## **Commission économique pour l'Europe**

### **Accord européen relatif au transport international des marchandises dangereuses par voies de navigation intérieures (ADN)**

#### **Projet d'amendements au Règlement annexé à l'ADN \***

## Classement en zones pour les bateaux-citernes

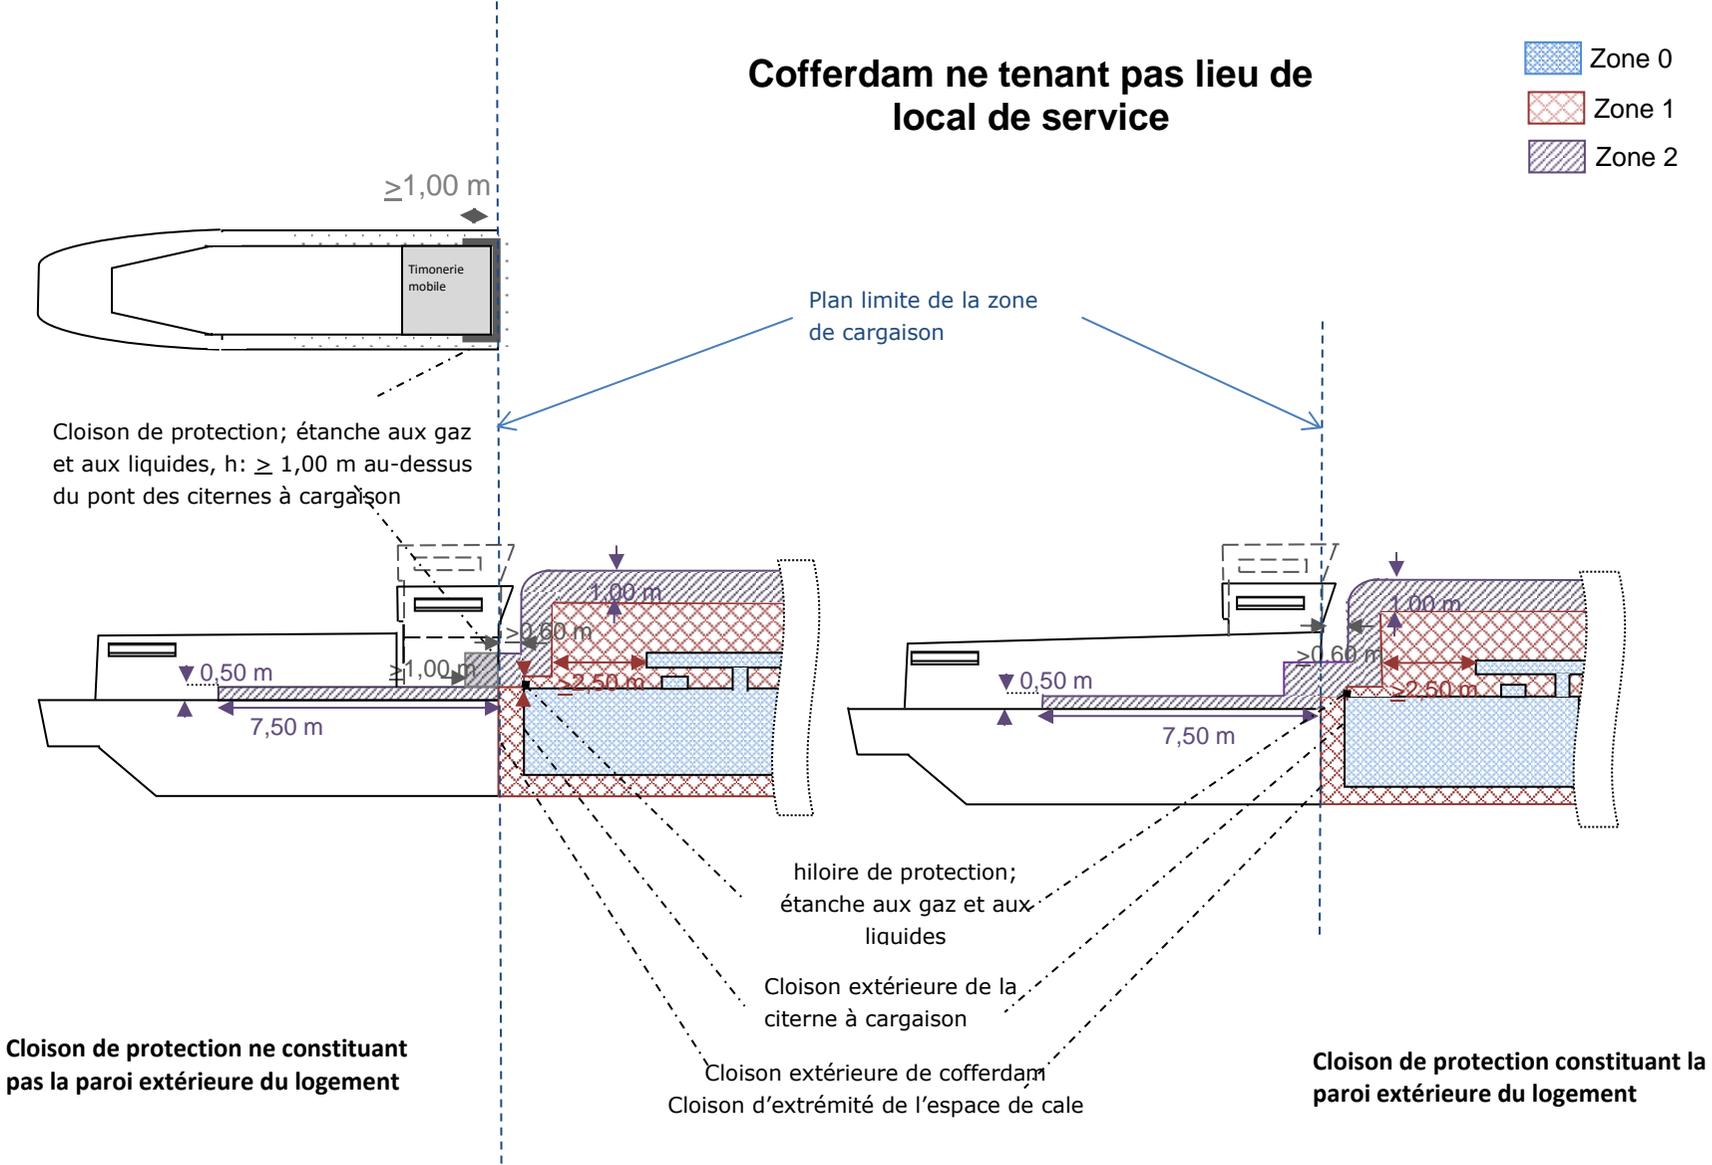
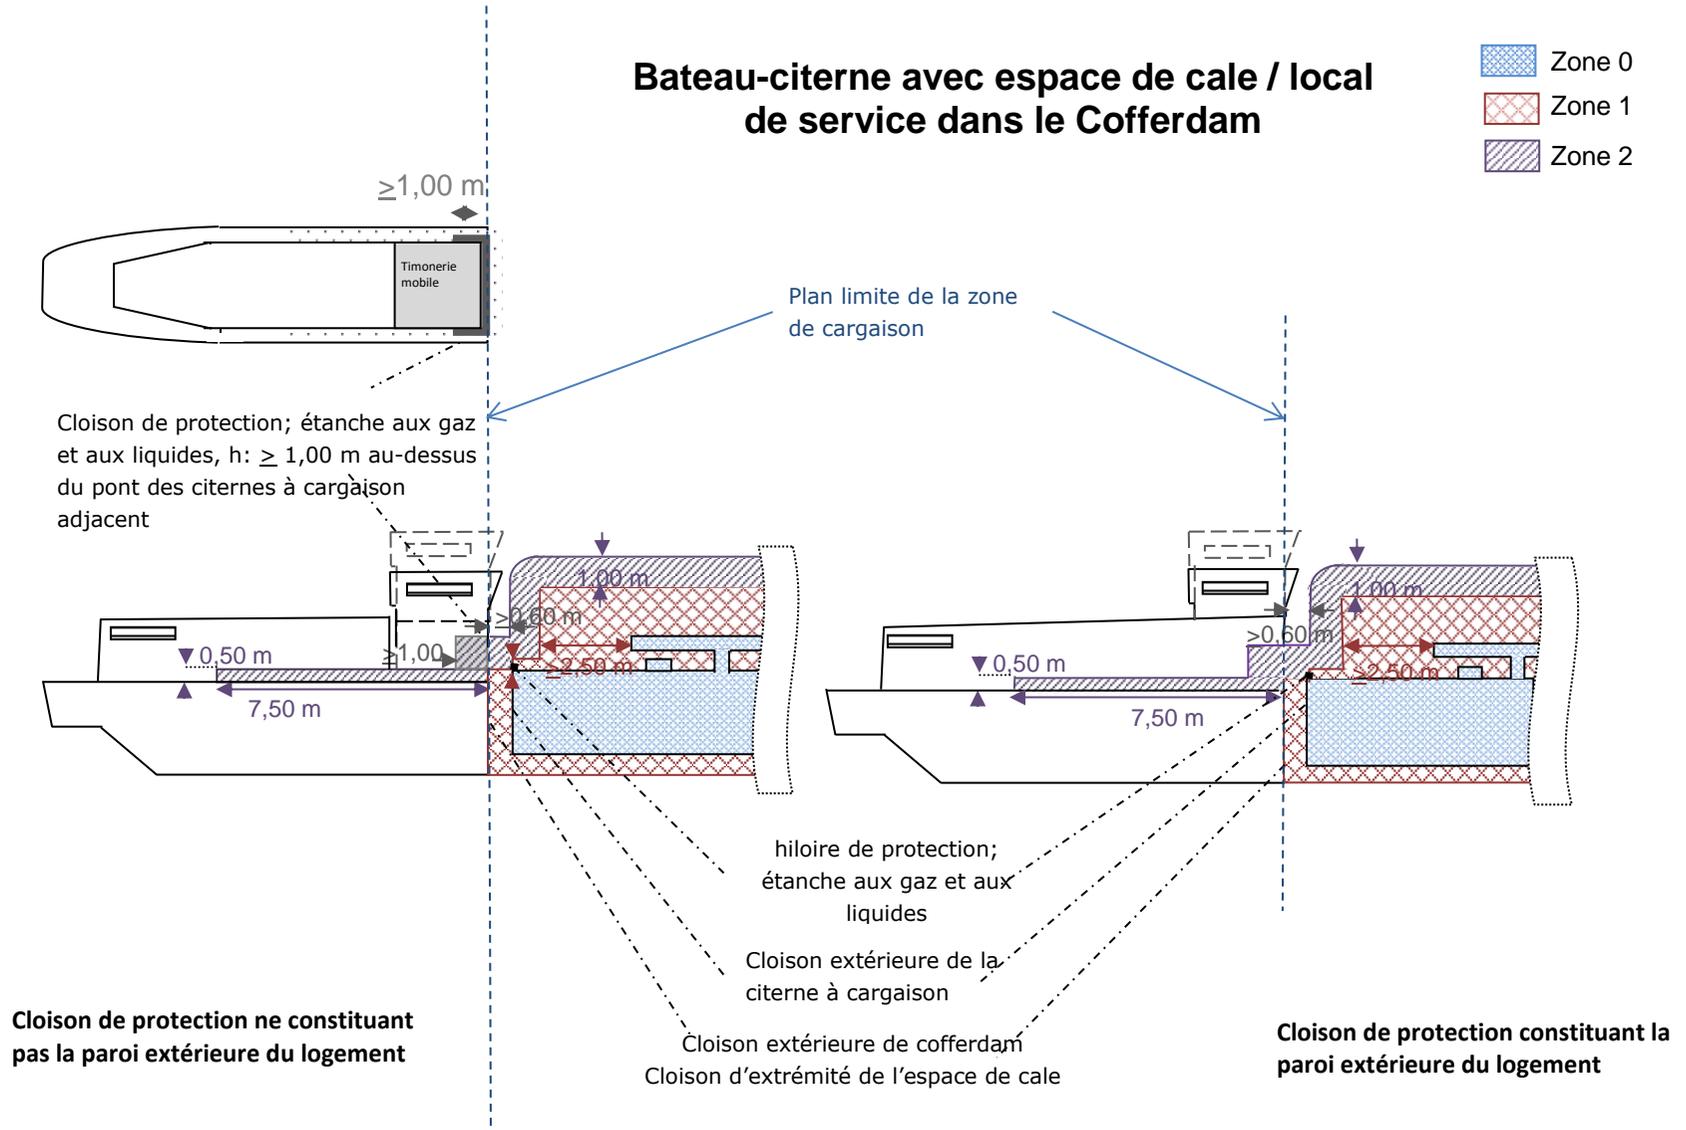
- Tous les locaux situés au-dessous du pont dans la zone de cargaison qui n'appartiennent pas à la zone 0;
- Les locaux fermés sur le pont dans la zone de cargaison;
- Le pont dans la zone de cargaison sur toute la largeur du bateau jusqu'aux cloisons extérieures de cofferdam;
- Jusqu'à une distance de 1,60 m au moins des «plans limites de la zone de cargaison», la hauteur au-dessus du pont est de 2,50 m, mais de 1,50 m au moins au-dessus des tuyauteries les plus élevées contenant de la cargaison ou des vapeurs de cargaison.

Si le bateau comporte des espaces de cales ou si le cofferdam ou une partie du cofferdam sont aménagés en local de service, la hauteur (vers l'avant et vers l'arrière) jusqu'au «plan limite de la zone de cargaison» est de 1,00 m au-dessus du pont (voir schéma);

- Sur le pont dans la zone de cargaison, une zone s'étendant sur 1,00 m dans le sens de la hauteur et 1,00 m horizontalement à partir de la zone 1 dans le sens de la longueur;
- Sur le pont avant et sur le pont arrière, une zone d'une longueur de 7,50 m s'étendant sur toute la largeur du bateau et rejoignant le «plan limite de la zone de cargaison». Entre le bordage latéral et la cloison de protection, la longueur et la hauteur de cette zone équivaut aux dimensions du côté latéral de cette cloison de protection. Ailleurs, la hauteur de la zone 2 est de 0,50 m.

Cette zone ne fait pas partie de la zone 2 si la cloison de protection s'étend d'un bordage à l'autre du bateau et qu'elle est dépourvue d'ouvertures;

**Figure 2.2.8.1.6.1: Approche par étapes pour la classification et l'affectation de mélanges corrosifs aux groupes d'emballage**

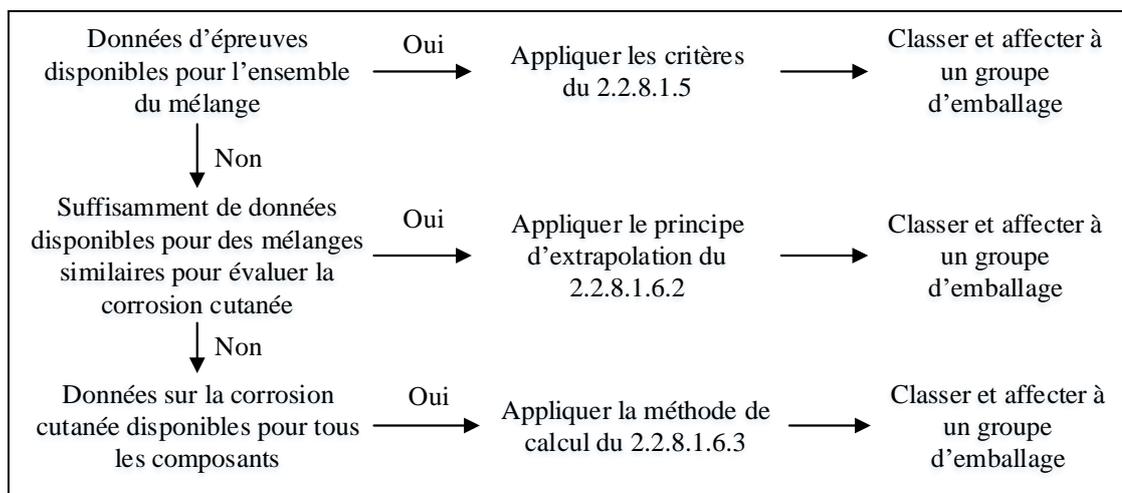
Pour la classification des mélanges et pour leur affectation à un groupe d'emballage, il faut obtenir ou interpréter des informations qui permettent d'appliquer les critères. Dans la classification et l'affectation des groupes d'emballage on procède par étapes en fonction des informations disponibles pour le mélange comme tel, pour des mélanges similaires ou pour ses composants. Le processus est représenté de façon schématique dans la figure 2.2.8.1.6.1.

**Figure 2.2.8.1.6.3: Méthode de calcul**

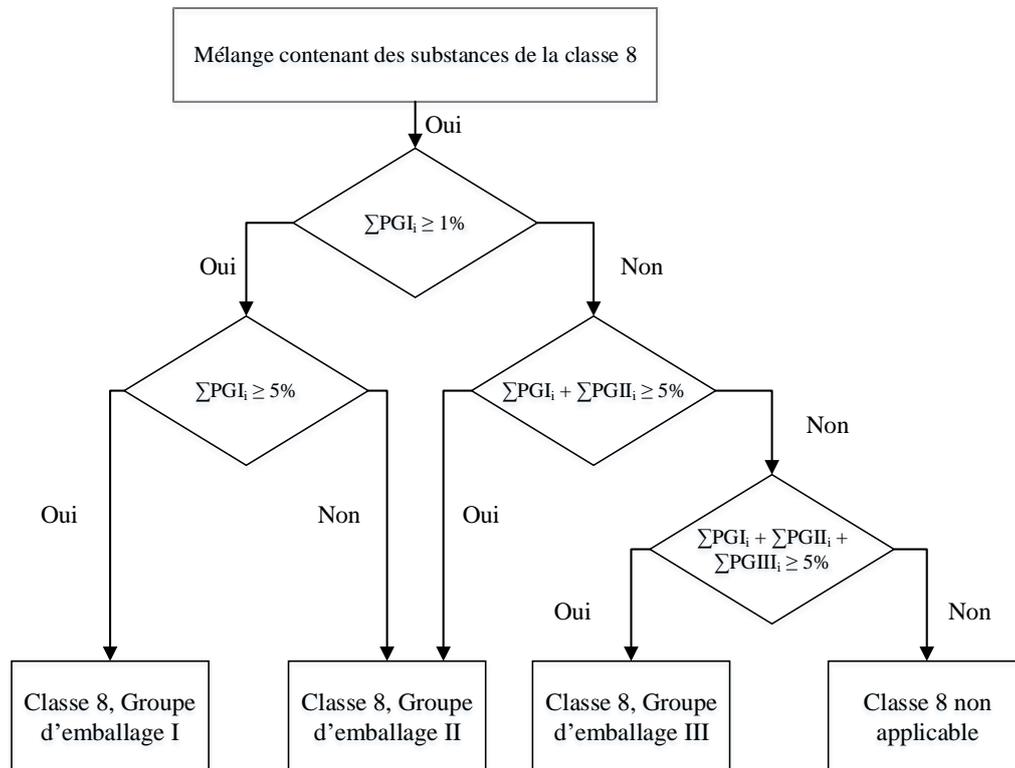
2.2.8.1.6.3.3 Pour déterminer si un mélange contenant des substances corrosives doit être considéré comme un mélange corrosif et être affecté à un groupe d'emballage, la méthode de calcul de l'organigramme de la figure 2.2.8.1.6.3 doit être utilisée.

2.2.8.1.6.3.4 Lorsqu'une limite de concentration spécifique est attribuée à une matière à la suite de son intégration au tableau A du chapitre 3.2 ou à une disposition spéciale, cette limite doit être utilisée en remplacement des limites génériques. Cela apparaît lorsque la valeur 1 % est utilisée à la première étape de l'évaluation des matières du groupe d'emballage I, puis 5 % pour les étapes suivantes, dans la figure 2.2.8.1.6.3.

Le critère pour un groupe d'emballage est respecté si le résultat du calcul est  $\geq 1$ . Les limites de concentration génériques à utiliser pour l'évaluation à chaque étape de la méthode de calcul sont celles figurant dans la figure 2.2.8.1.6.3.
